PRÉFET DE L'EURE

Nos réf. : 2019/1549

**Objet** : Avis sur l'autorisation environnementale au titre de la réglementation des installations classées pour la protection de l'environnement (ICPE) relatif à l'aménagement d'une plateforme de transit, de traitement et de valorisation de terres et de matériaux pollués sur la commune de Gaillon (27).

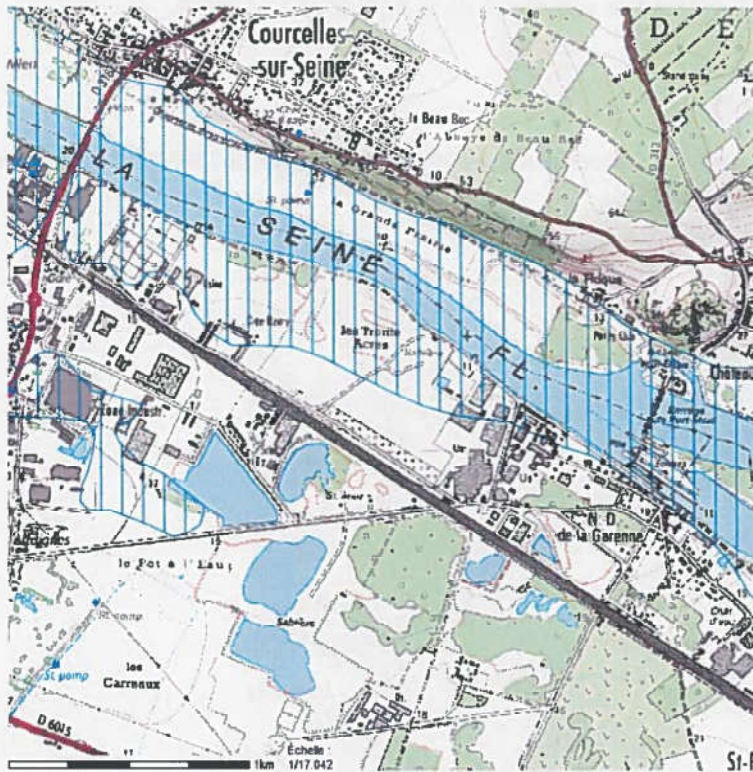
Le projet est situé en lit majeur de la Seine pour permettre le transport des terres et matériaux par voie fluviale. Le quai pré-existant sera exploité (page 35 de l'étude d'impact).
